Collège communal de Beauvechain
Service Cadre de Vie - Urbanisme – Enquête publique
Place communale , n°3
1320 Beauvechain

Objet : Opposition – Enquête publique – Projet de lotissement (17 logements) et ouverture de voirie – Parcelles 304A & 304C – Tourinnes-la-Grosse

Réf. dossier : MC/-1.88.511/PU CoDT-554/2025/S364523

COMPLÉMENT ACTUALISÉ – ENQUÊTE PUBLIQUE DU 18 AOÛT AU 18 SEPTEMBRE 2026

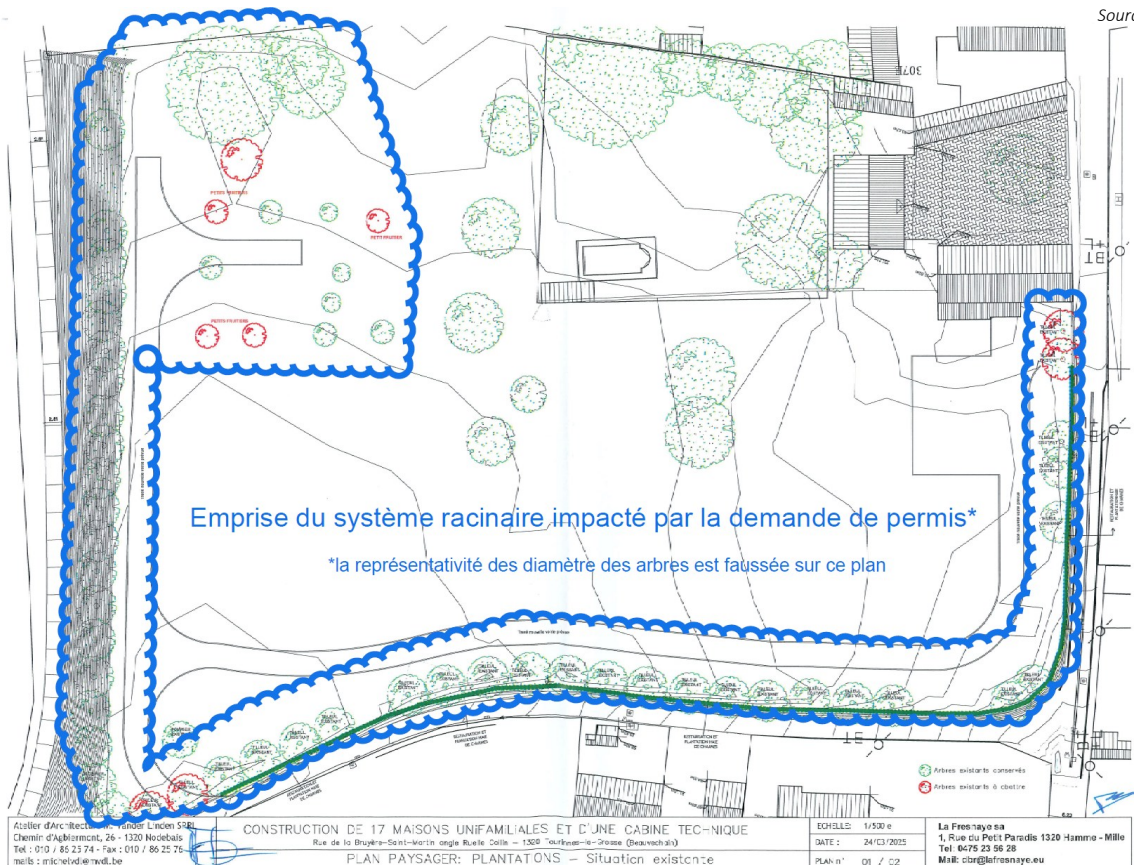
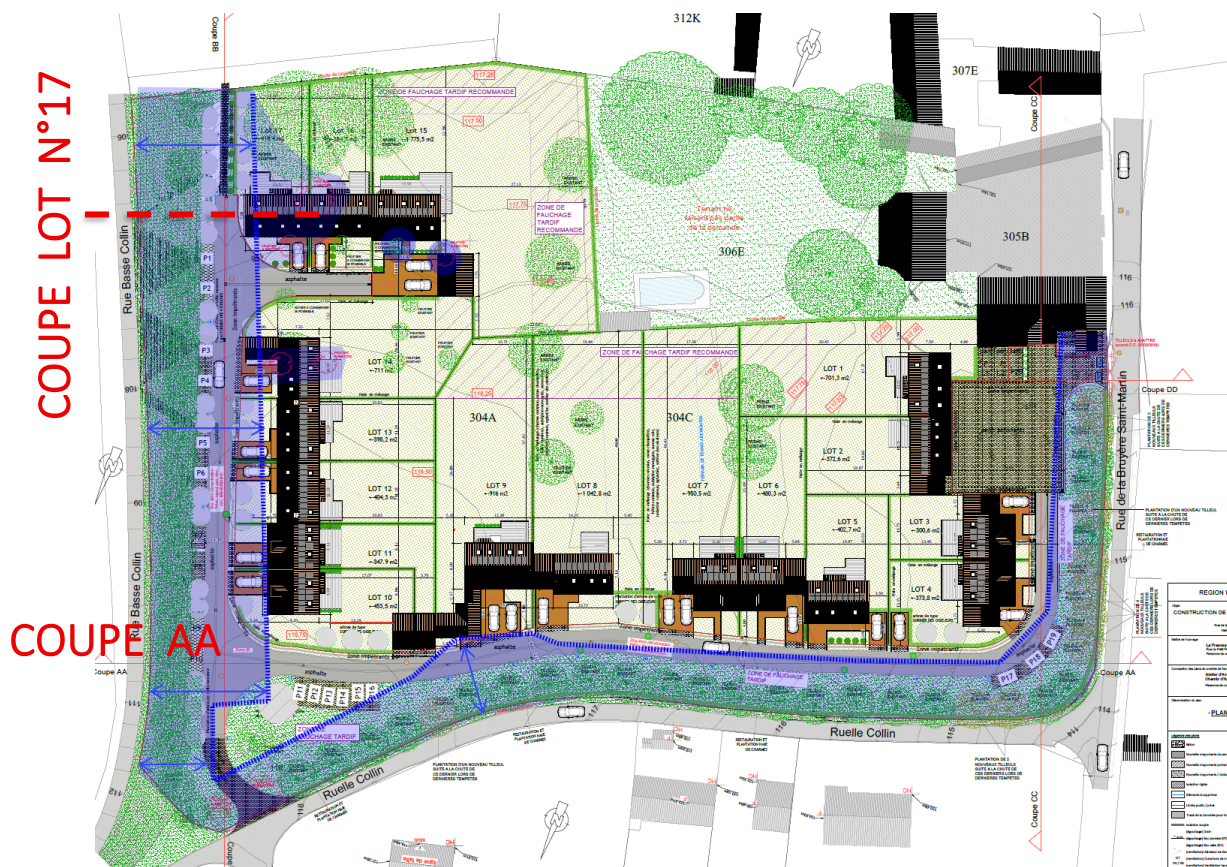
Lorsque les couronnes réelles sont reportées (cf. zone bleue schématisée sur les plans ci-dessous, extrait 17_Plan des plantations + 2025-03-24_TLG PU 2025 - PLAN MASSE final Signé et coupe retravaillée 2025-03-24_TLG PU 2025 - PLAN DU CONTEXTE URBANISTIQUE Signé), on constate que voiries, aires de stationnement, tranchées d'impétrants et certaines fondations empiètent pleinement sur ces zones vitales. Cela invalide la base factuelle de l'évaluation des incidences.

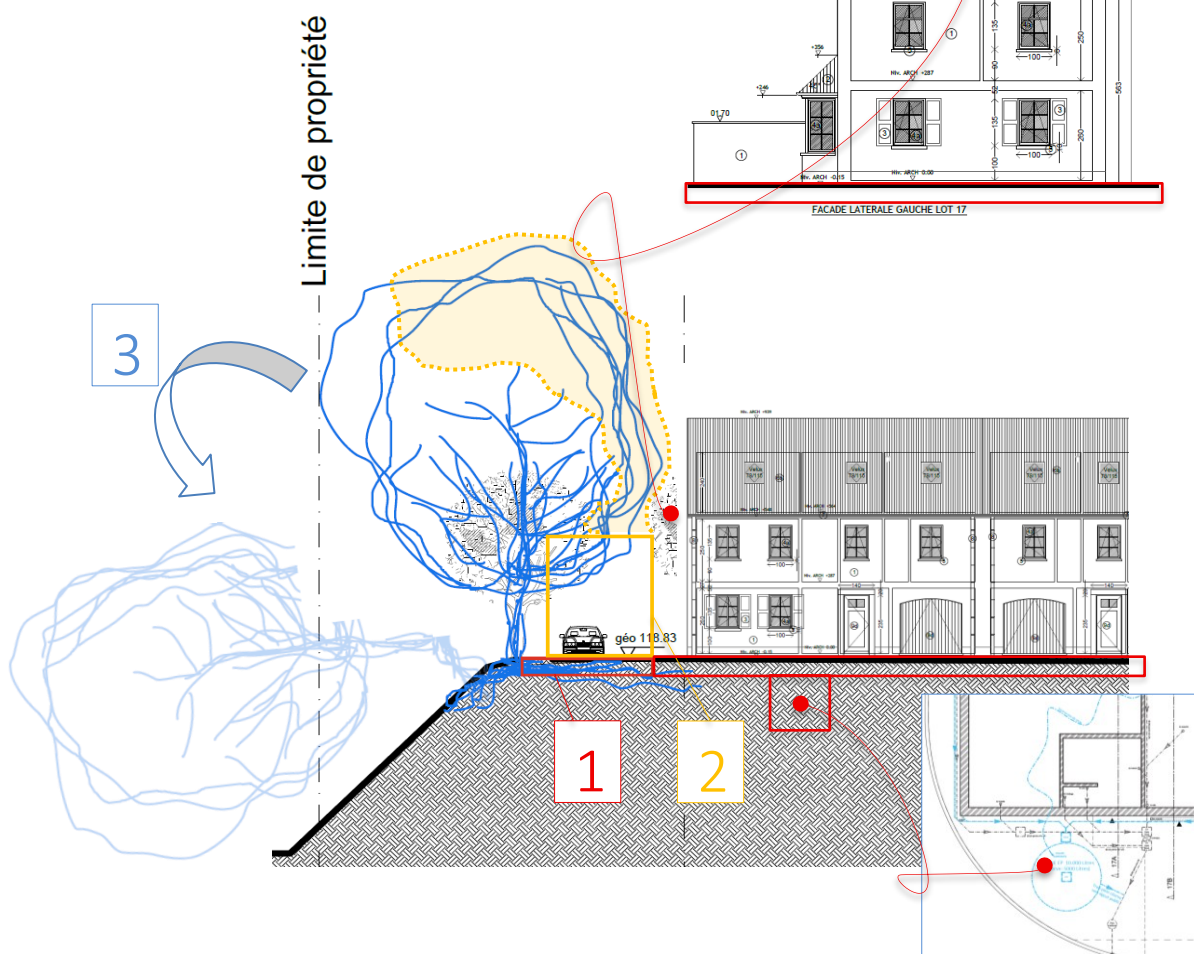
Aucune coupe n'existe pour le lot le plus critique. L'extrapolation au niveau du lot n°17 met en évidence une situation conflictuelle immédiate. Il y a fort à parier que l'ombrage des arbres existant finisse par aboutir à la demande d'élagage des arbres bordant le lot.

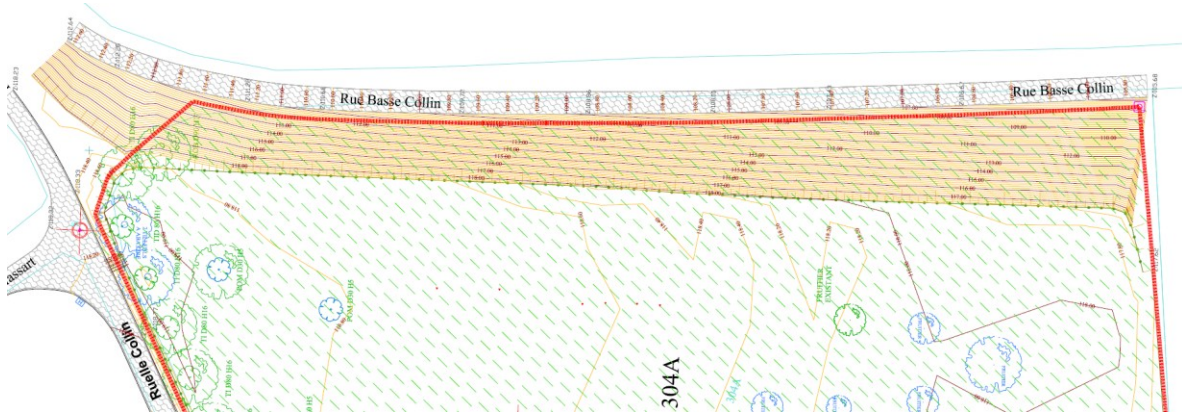
Le plan de situation existante est par ailleurs incomplet : il n'intègre pas l'alignement d'arbres remarquables le long de la rue Basse Collin, ni les arbres en bordure de parcelles voisines (cadastrées 312k et 299A) faussant l'analyse paysagère et biologique (cf. *extrait plan permis 2641_PU-A3-PlanSituationExistante-24052023 ci-dessous*). Les représentations graphiques des couronnes ne sont pas intelligibles et aucun relevé phytosanitaire joint par le demandeur ne permet d'objectiver essences/varieties, circonférences et états sanitaires (ce qui devrait inclure l'ensemble des sujets des parcelles cadastrales, notamment le verger).

Où est le contexte du « plan de contexte » ?

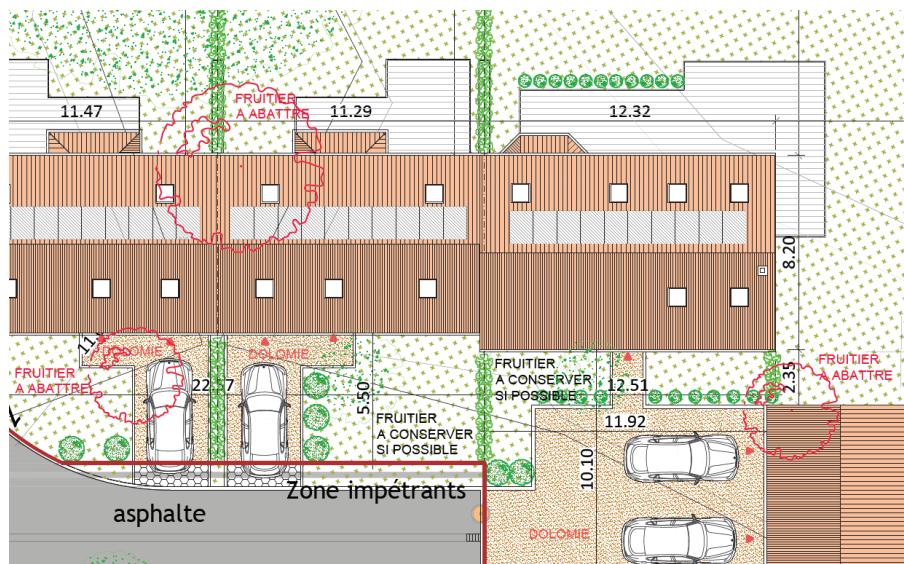
Il en va de même pour le plan de contexte (cf. *ci-dessous 2025-03-24_TLG PU 2025 - PLAN DU CONTEXTE URBANISTIQUE Signé*) qui ne présente pas le contexte environnant direct. Pourtant, le projet propose une connexion piétonne vers la plaine de jeu à travers le boisement. Il serait intéressant de connaître l'articulation du projet avec le contexte, non ? Les représentations des circonférences des arbres d'alignement sont mensongères (quasi aussi petit que dans le verger).

Extrait : 2021-05-21_TLG_PU 2020_PLAN MASSE (à gauche, 2021) et 2025-03-24_TLG PU 2025 - PLAN MASSE final Signé (à droite 2025)

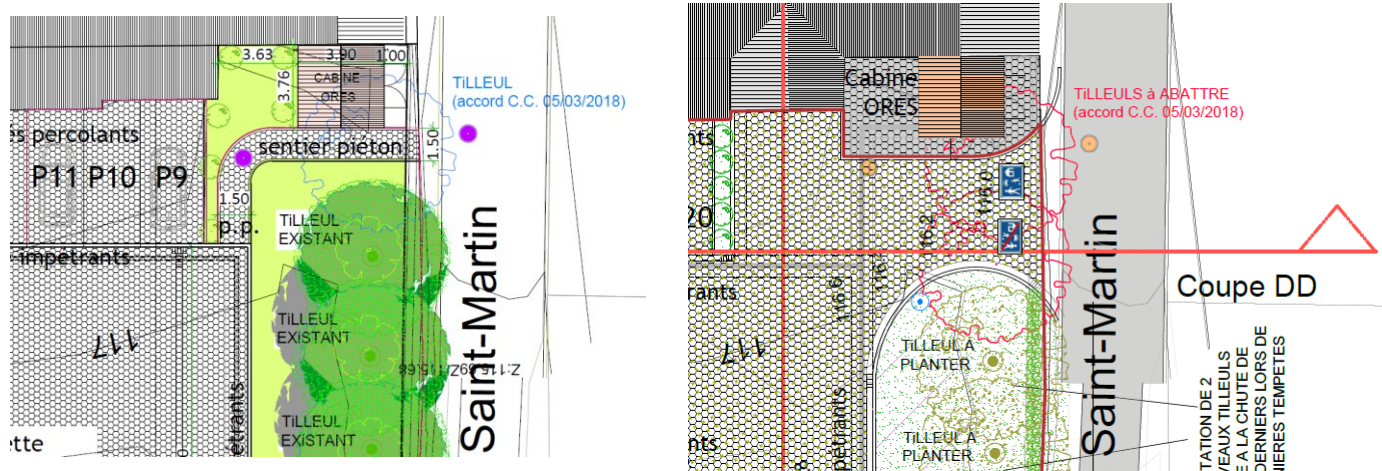
La notice mentionne que, lors d'une première demande, le DNF aurait accepté l'abattage d'un seul tilleul, « *l'accès étant à la base exclusivement piéton* ». Le projet réintroduit aujourd'hui deux accès carrossables et vise quatre abattages. Transposer une appréciation circonstanciée (1 arbre pour un accès piéton) à une configuration radicalement différente (accès carrossables, emprises plus lourdes) est juridiquement infondé et techniquement inopérant.

Extrait : Plan masse 2026 – ZOOM - En bleu, emprise racinaire des arbres.

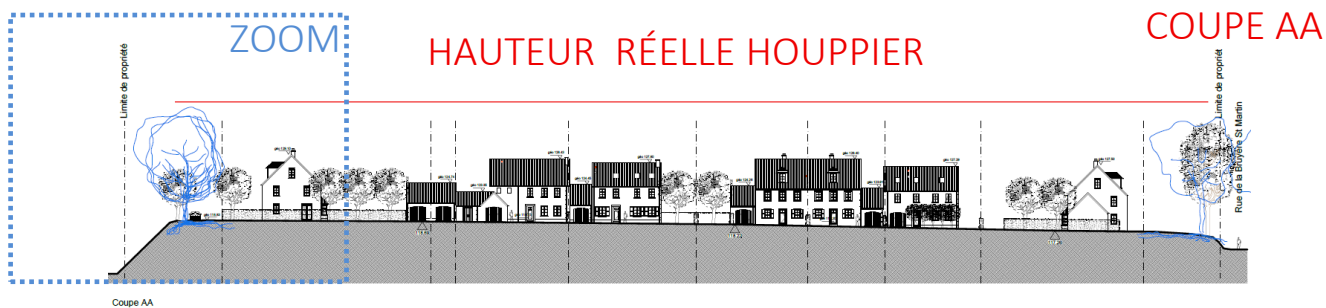
En pointillé rouge, les houppiers des arbres remarquables Rue Basse Collin impactés par le projet (voirie, stationnements et constructions).

plans modificatifs 2026
=
coupe inchangées

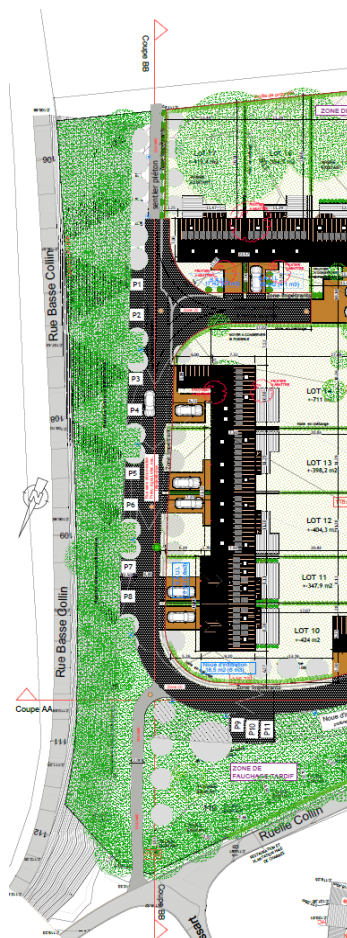
Extraits : coupe projet 2025 (tout en haut), coupe plan modificatif 2026 (en haut), plan de situation existante 2026 (à gauche) et de situation projetée 2026 (à droite). A noter : (1) la représentation réelle des arbres selon recommandation DNF n'est pas réalisée et (2) une erreur entre les vues en plan et en coupe pour la dénomination A-A' et B-B'.

Figure 1 : Emplacement des arbres de la drève (point orange) et position de premières racines de plus de 5 cm de diamètre observé (croix rouge).

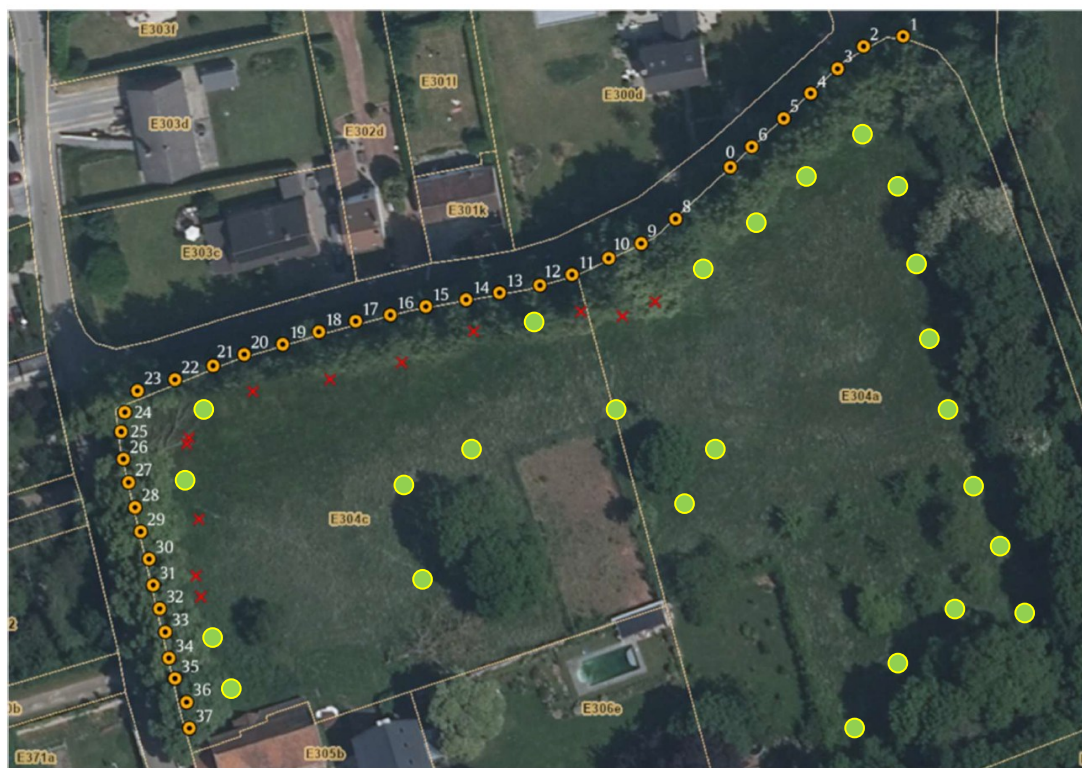
La figure produite ne représente pas le tracé complet des investigations. Les croix figurent les emplacements où des racines ont été observées, mais non l'ensemble des tranchées effectivement réalisées ni leur développement réel. Cette présentation empêche une vérification contradictoire fine de la méthodologie. Elle appelle en outre une question de fond : si les points effectivement investigués sont ceux représentés par les croix rouges, les autres secteurs non couverts restent sans démonstration.

Les points verts ajoutés contradictoirement par l'auteur ont précisément pour objet de matérialiser les emplacements qui auraient dû, ou devraient encore, faire l'objet d'investigations complémentaires, notamment là où les arbres demeurent directement exposés au projet.

Extrait : Plan masse 2026 – Relevé contradictoire du stationnement

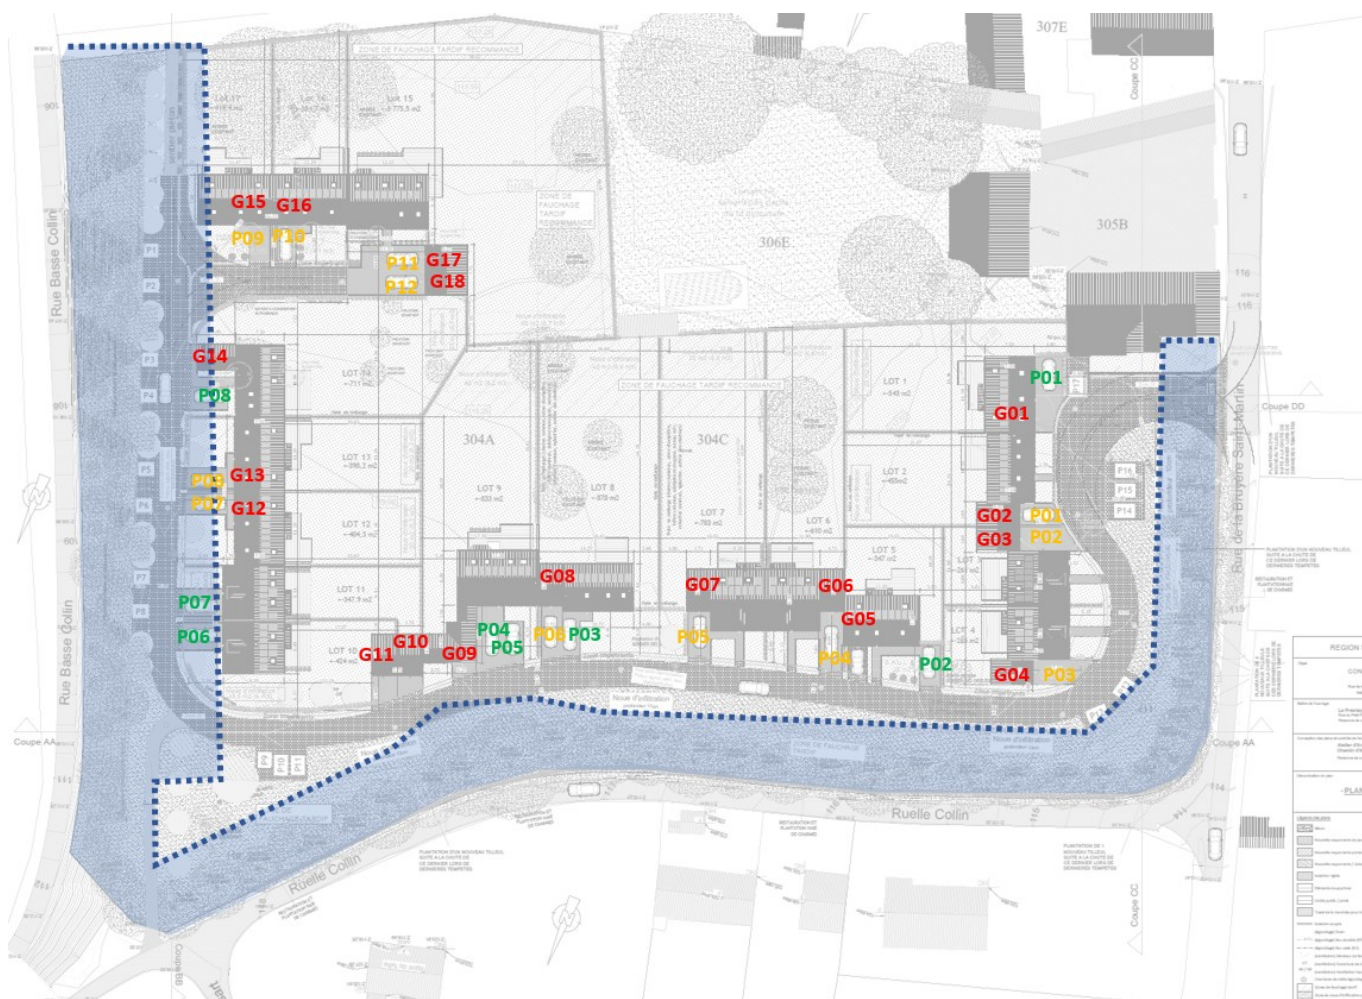
Or, le relevé contradictoire du plan masse permet d'identifier :

- 18 places en garage ;
- 8 places privées extérieures dont la fonctionnalité paraît directement établie ;
- 12 emplacements privés supplémentaires dont la fonctionnalité doit être démontrée, compte tenu notamment de leur disposition, des conditions de manœuvre ou de leur interdépendance avec d'autres emplacements ;
- 17 places publiques.

Le plan permet donc de repérer 55 emplacements au total et non les 57 annoncés par CSD. Il appartient au demandeur d'identifier précisément sur un plan coté les deux emplacements privatifs extérieurs supplémentaires permettant d'atteindre son total de 22, et de démontrer la fonctionnalité individuelle de chacun d'eux.
